電源開発株式会社
大間原子力発電所

意見聴取会指摘事項について
(地質関係)

平成16年7月
原子力発電安全審査課

図-1.9(2) トレンチ付近地質断面図(B-B')

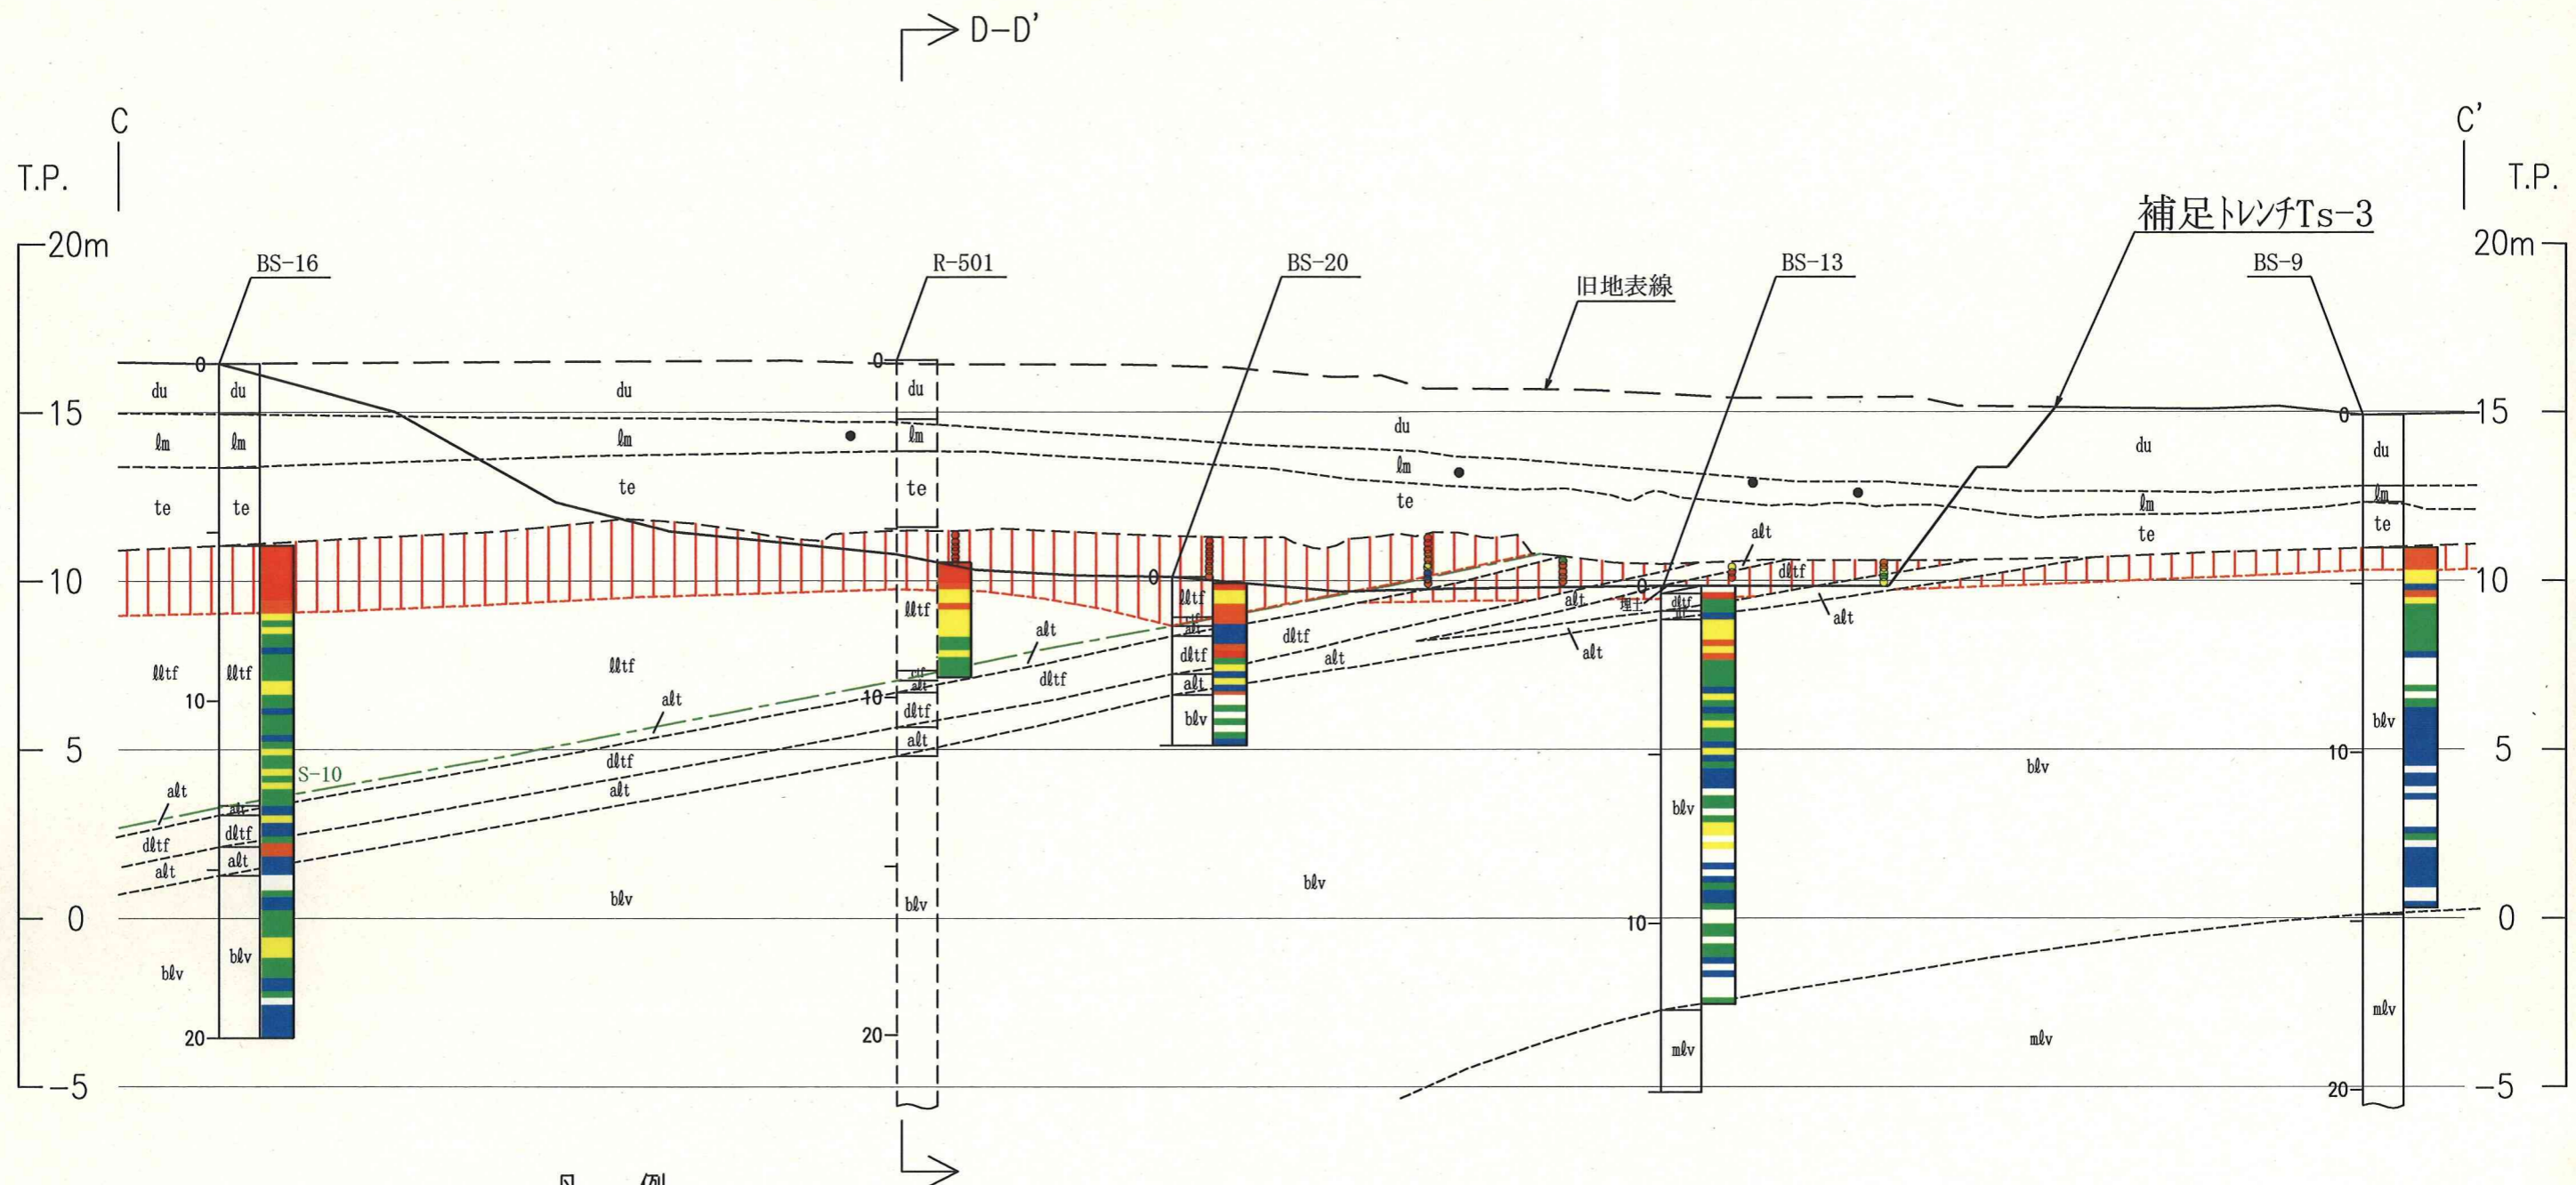
Ts-1 におけるシーム上盤側の強風化部の厚さは, 図-1.9(1)に示すように, トレンチのやや南側では最大約 3.5m に達し, 強風化部はシームに接するように分布する。これに対して Ts-2 付近におけるシームの上盤側の強風化部は, 図-1.9(2)に示すように, トレンチに向かって薄くなり, トレンチ内ではほとんど認められず, しかもシームからは離れて分布してい

図-1.10 淡灰色火山礫凝灰岩の強風化部層厚コンター図

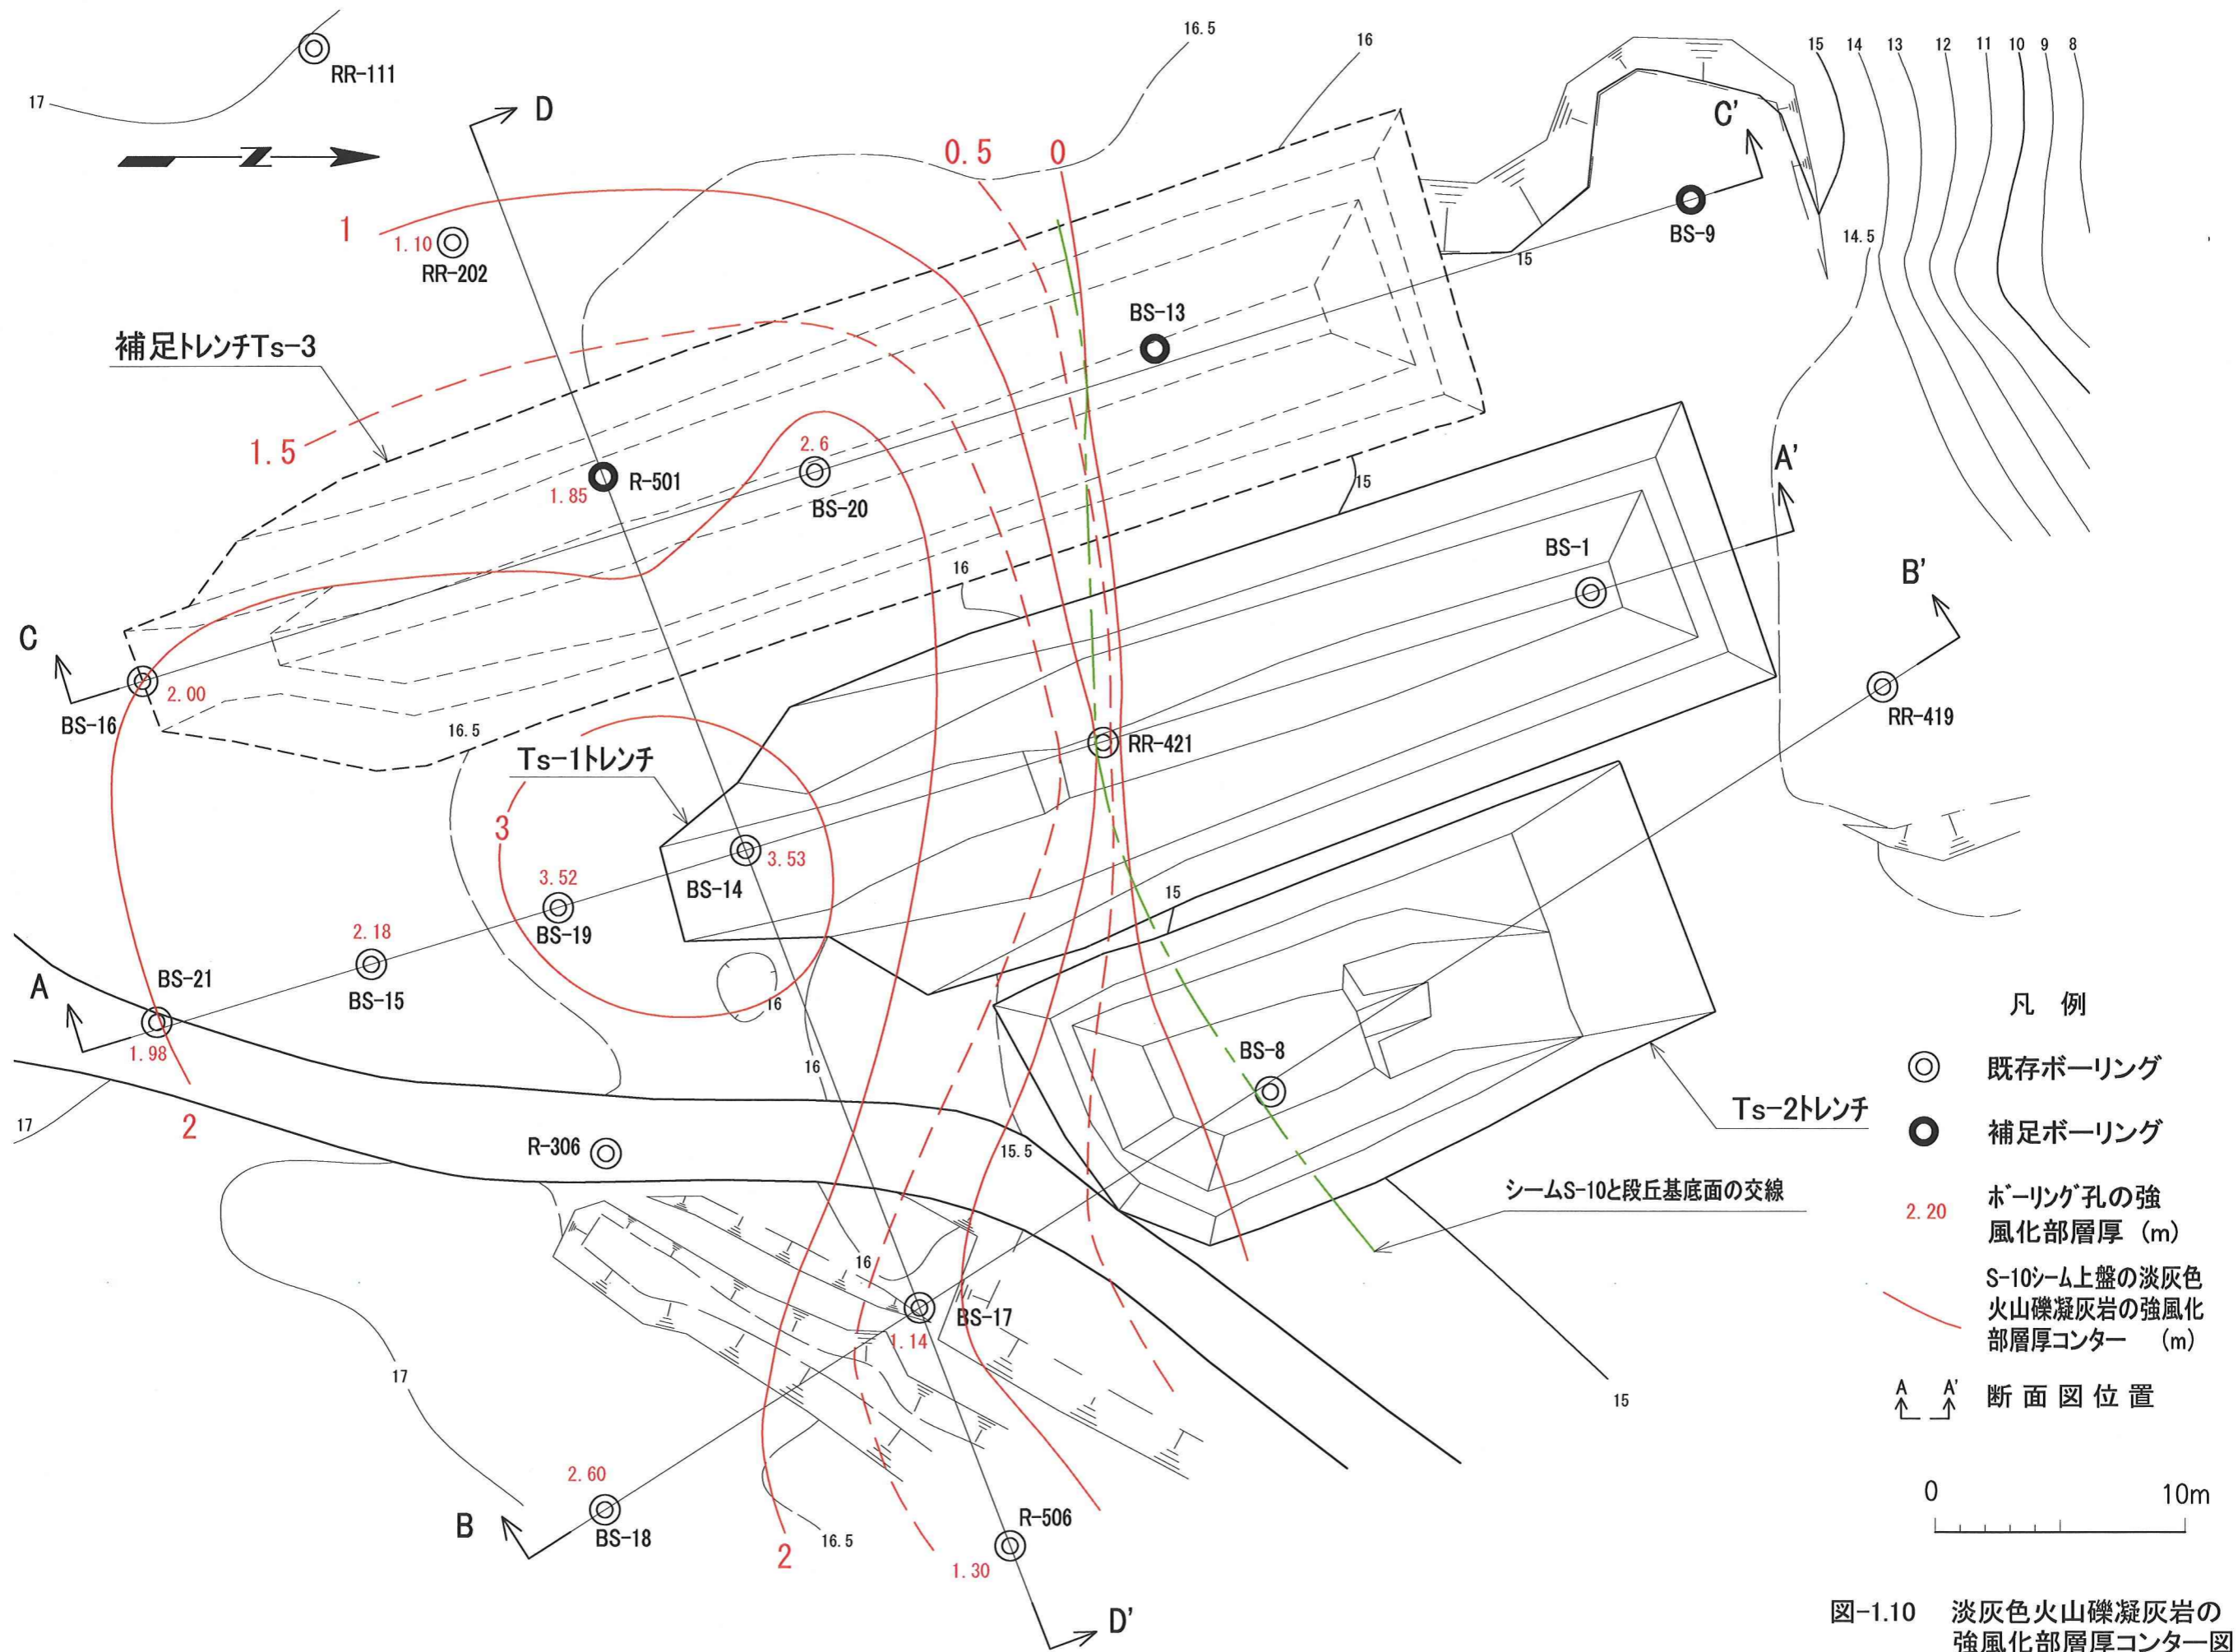
また、図-1.9(4)に示すように、各トレンチを横断する方向では上盤側の強風化部は Ts-1 付近で最も厚く、その両側では薄くなっており、図-1.10 の強風化部の層厚コンター図でも、強風化部は Ts-1 の南側を中心に周囲に向かって薄くなっており、上盤側の強風化部が厚く分布する範囲は局所的であるとしている。

図-2.1 淡灰色火山礫凝灰岩中の筋状組織の産状

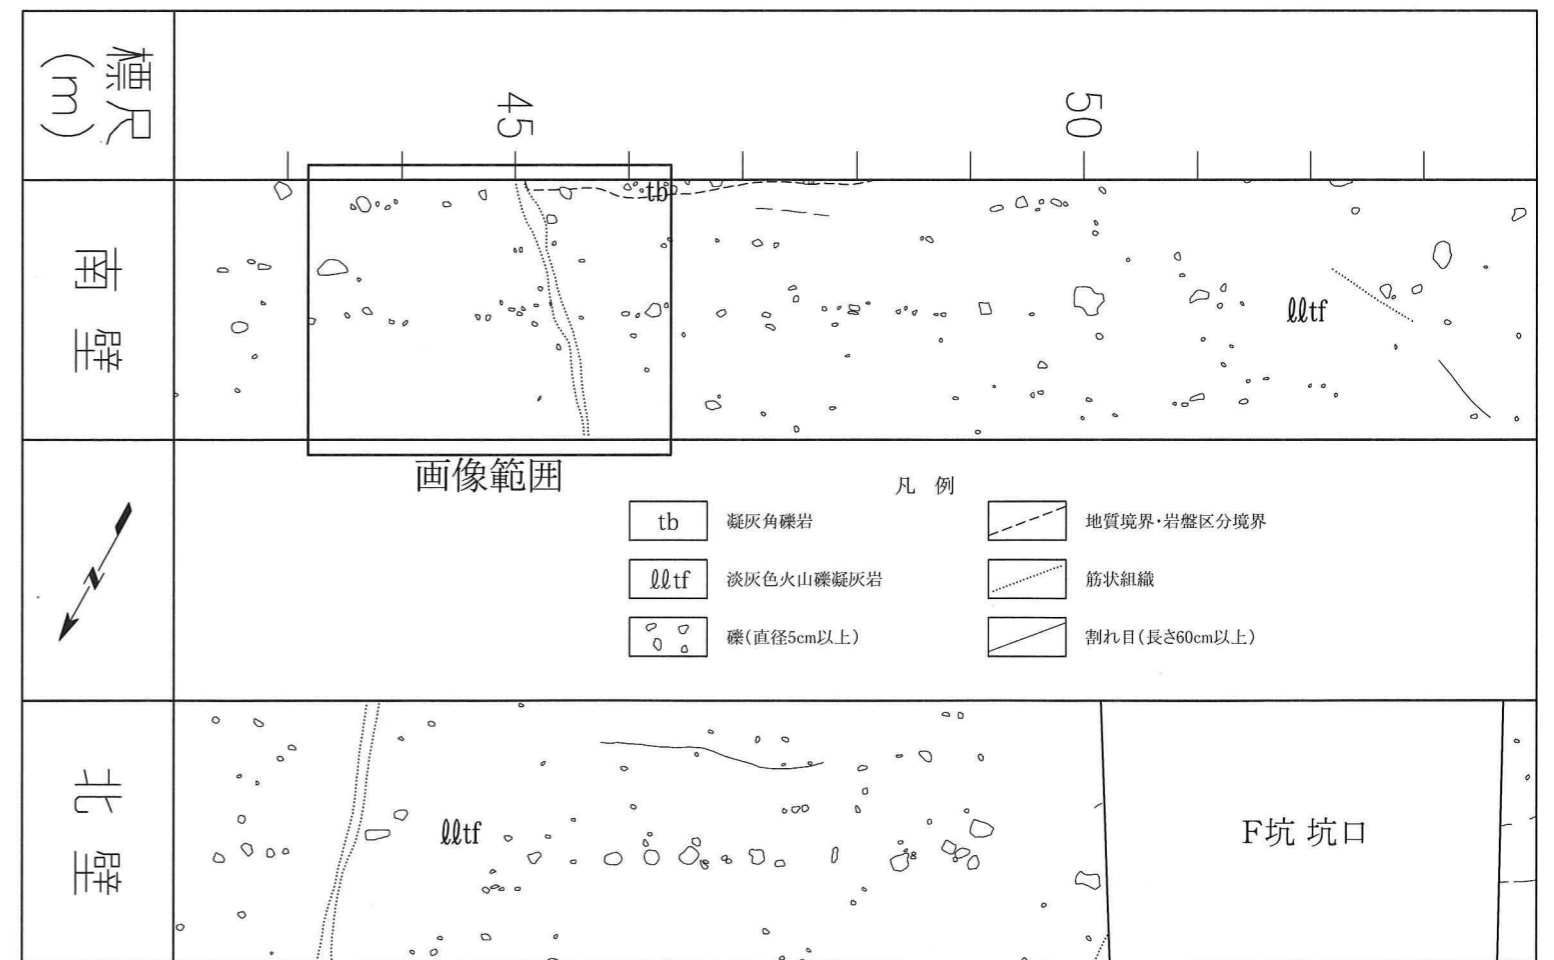
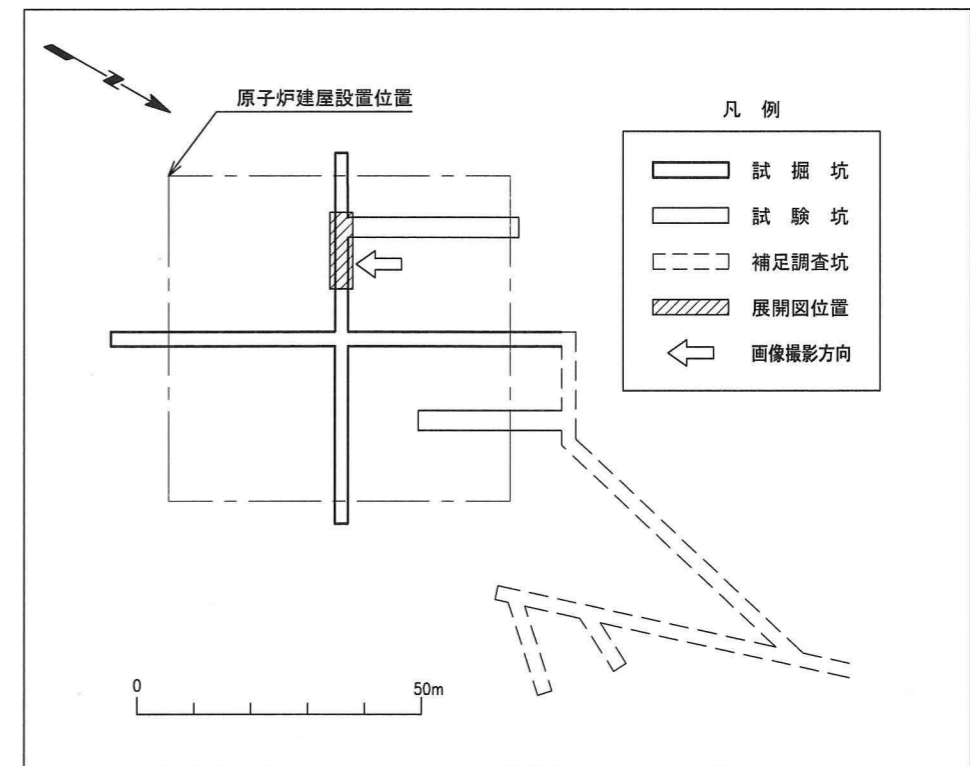
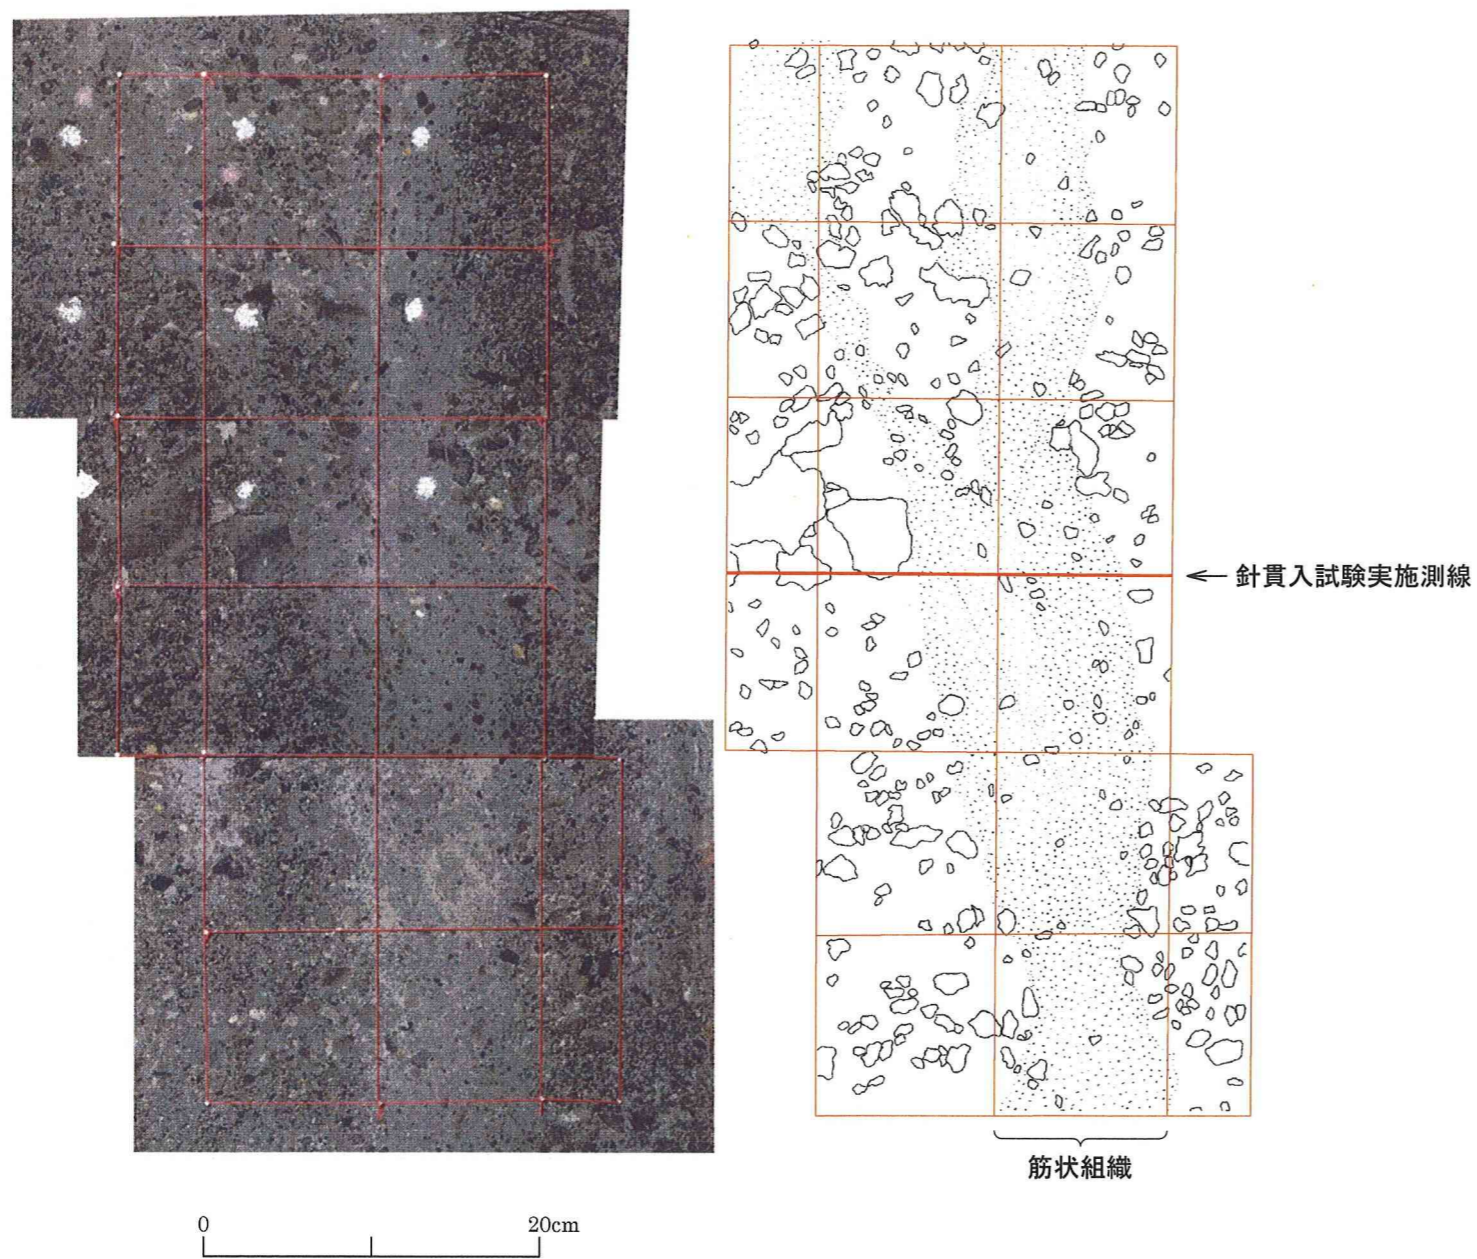
- 1) 淡灰色火山礫凝灰岩中にある筋状組織の記述について検討すること。

図-2.1 に示すように、筋状組織は試掘坑の淡灰色火山礫凝灰岩中に周辺の母岩との境界が不明瞭な組織として観察される。
